Mission régionale d'autorité environnementale
OCCITANIE

Avis sur la création d'un parc photovoltaïque - commune de Campsas (Tarn-et-Garonne)

N°Saisine : 09 786/A P

Avis émis le 02 février 2026

Figure 3 – Schéma d'implantation retenu

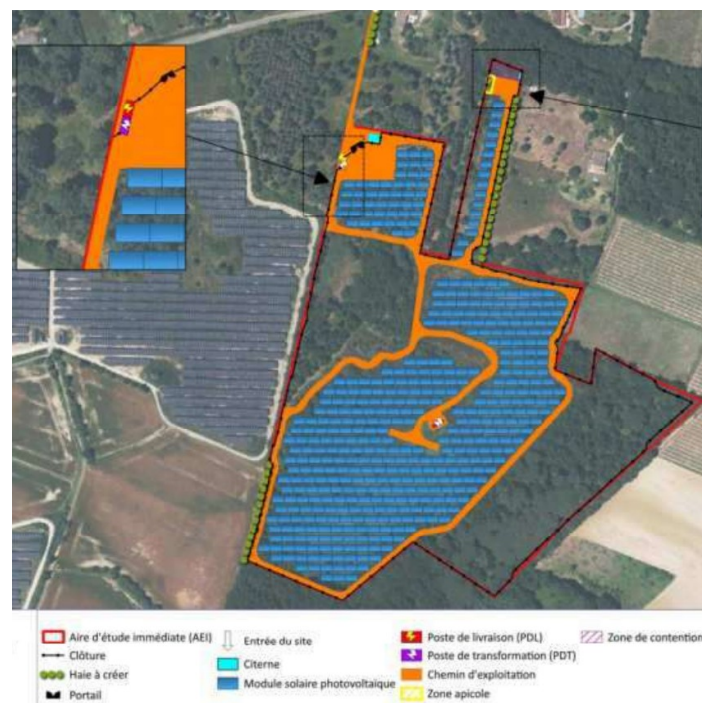
La MRAe considère que la variante retenue est susceptible de générer des impacts significatifs durant les phases de travaux et d'exploitation pour des habitats naturels, pour la flore protégée et présente un risque caractérisé de destruction de plusieurs espèces protégées. Elle ne peut être considérée comme la variante de moindre impact pour l'environnement.

La MRAe recommande de mener à terme la justification du site :

- en démontrant qu'à l'échelle au moins intercommunale, aucun site dégradé ou anthropisé (sur la base des dimensions et caractéristiques équivalentes à la solution proposée) n'est disponible pour y implanter un parc photovoltaïque ;

- en l'absence de site dégradé, en présentant les sites alternatifs recherchés sur des terrains agricoles ou naturels (sur la base des dimensions et caractéristiques équivalentes à la solution proposée) afin de justifier que le site choisi est celui entraînera le moins d'impacts pour l'environnement.

La MRAe recommande enfin d'optimiser l'implantation du projet sur le site afin d'éviter et réduire les impacts environnementaux et minimiser les compensations.

Figure 4 : synthèse des enjeux relatifs à la faune – extrait de l'étude d'impact

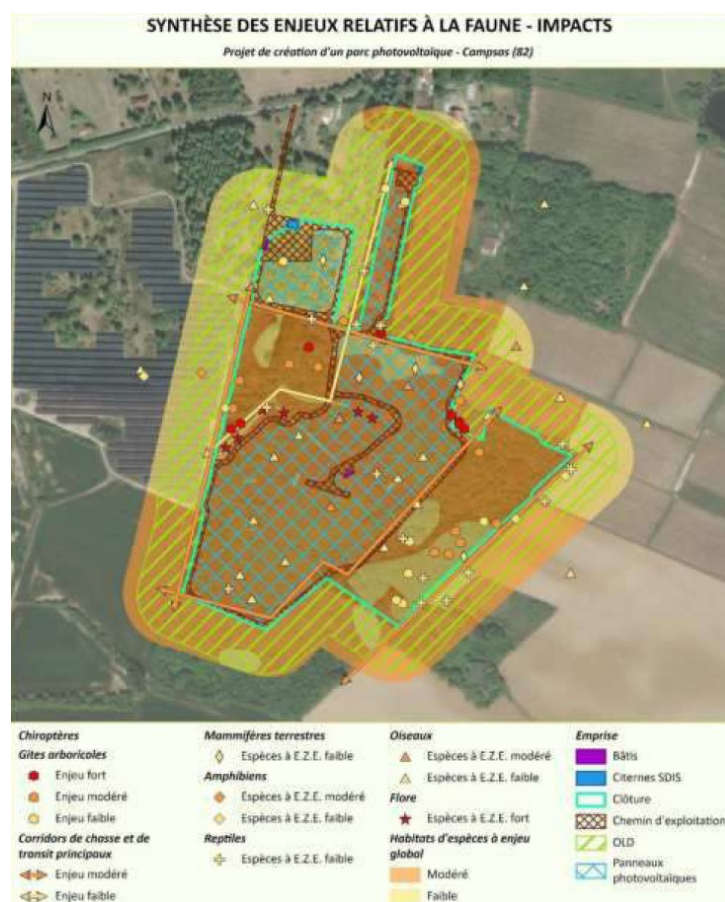
La MRAe recommande de revoir à la hausse le niveau d'enjeux des habitats naturels des espèces d'oiseaux inféodés aux boisements, bosquets, fourrés, landes puisque une grande partie des espèces observées y réalisent la totalité de leur cycle biologique annuel.

La MRAe recommande de revoir à la hausse le niveau d'enjeux retenu pour une partie significative de la zone d'étude (landes, fourrés, bosquets, prairies, boisements...) compte tenu des habitats naturels présents favorables au transit, à la chasse et à l'alimentation de nombre d'espèces de chiroptères.

La carte de synthèse des enjeux relatifs à la faune figurant p. 185 de l'étude d'impact doit être modifiée afin de tenir compte des recommandations formulées ci-dessus pour la faune volante. La MRAe note que le porteur de projet fait le choix d'implanter la totalité de ces équipements photovoltaïques dans des secteurs caractérisés avec des enjeux locaux de conservation « modérés » comme le montre la carte ci-dessous (figure 4) extrait de l'étude d'impact (p 341).
